PROJETO DE EXECUÇÃO DA REGULARIZAÇÃO DA RIBEIRA DA SALGUEIRINHA
PROCEDIMENTO DE AVALIAÇÃO DE IMPACTE AMBIENTAL Nº 2863

PARECER DA COMISSÃO DE AVALIAÇÃO

Abril de 2016

Figura 4-67 – Pormenor das alterações propostas na R. 1º de Janeiro

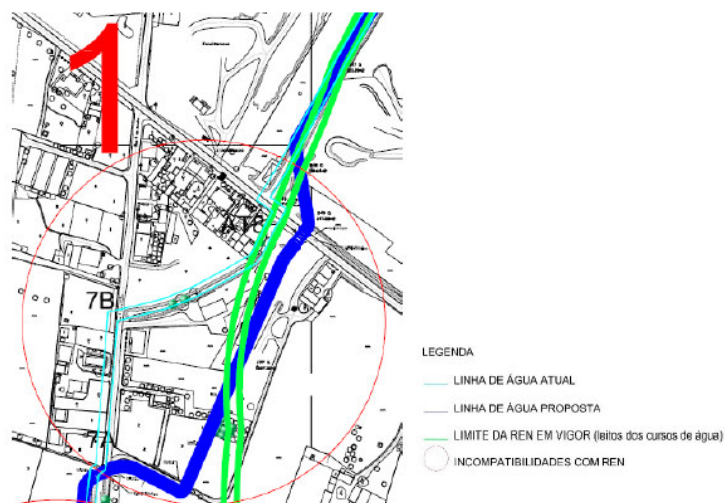
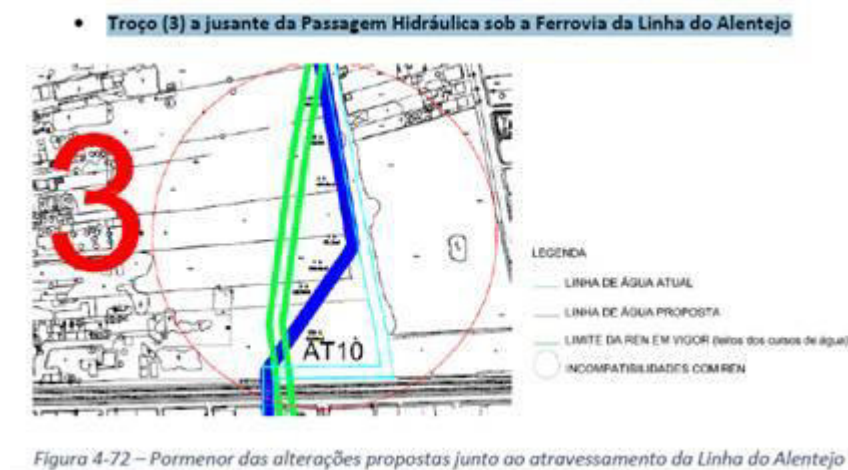
Considera-se que deverá ser equacionada a viabilidade de proceder a uma alteração do atual traçado, com substituição do troço canalizado por um troço a céu aberto, aproximando-se do anterior leito e permitindo melhorar as condições de escoamento, assegurar a funcionalidade hidráulica e hidrológica, melhorar a drenagem dos terrenos confinantes e dar uma melhor resposta a situações de cheias. Estando-se perante novas ocupações com o novo leito da linha de água procurou-se adotar um traçado seguindo os limites dos terrenos.

Estando-se perante uma situação de desvio da linha de água tendo em vista a melhoria do desempenho hidráulico e hidrológico da linha de água, a sua naturalização e a minimização das situações de risco para a segurança de pessoas e bens, e atendendo a se estar perante um tecido urbano já consolidado, considera-se nada haver a obstar ao projeto. No entanto importará aferir se efetivamente este projeto é o adequado para alcançar os fins pretendidos, suscitando-se dúvidas quanto ao traçado proposto para sul e o caráter pouco “orgânico” do mesmo, com ângulos retos.

1. Equacionar a viabilidade de proceder a uma alteração do troço canalizado na Rua 1º de Janeiro, por um troço a céu aberto, aproximando-se do anterior leito e permitindo melhorar as condições de escoamento, assegurar a funcionalidade hidráulica e hidrológica, melhorar a drenagem dos terrenos confinantes e dar uma melhor resposta a situações de cheias.
